PORTER-À- CONNAISSANCE PLAN DE MANDAT 2021 - 2026 DU SYTRAL

Ligne T8,
ligne Centre-Est
et transport par câble
Francheville - Lyon

Carte 6 : BHNS - Zoom sur le secteur du PAC de la chaufferie Lafayette

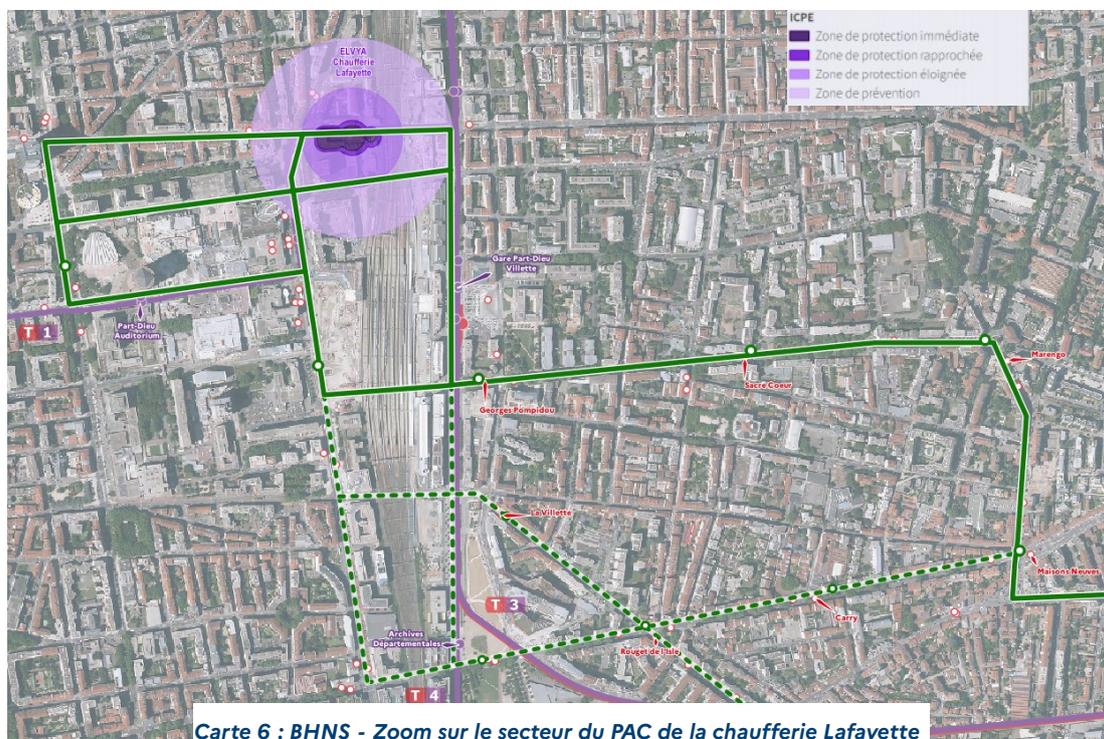
Ainsi que constaté sur le carte 6, certains tracés proposés pour le BHNS passent en zone de prévention voire de protection du PAC ELVYA Chaufferie Lafayette.

Concernant la zone de protection, le PAC prescrivant uniquement des mesures d'urbanisme, il est transposé au PLU-H de la Métropole de Lyon qui a retranscrit les règles pour chaque zonage. Le PAC n'interdit donc pas le passage d'un nouveau BHNS dans cette zone, sous réserve que cela se fasse sans construction nouvelle (par exemple : nouvelle station).

Cependant, la connaissance du risque devrait être intégrée aux réflexions du SYTRAL, exploitant et employeur, pour éviter d'accroître la vulnérabilité des usagers et personnels en privilégiant des choix d'itinéraire hors zone de protection.

Des récents entre services (fin septembre 2021) et les éléments soumis à la concertation indiquent que le tracé passant en zone de protection immédiate n'est plus d'actualité.
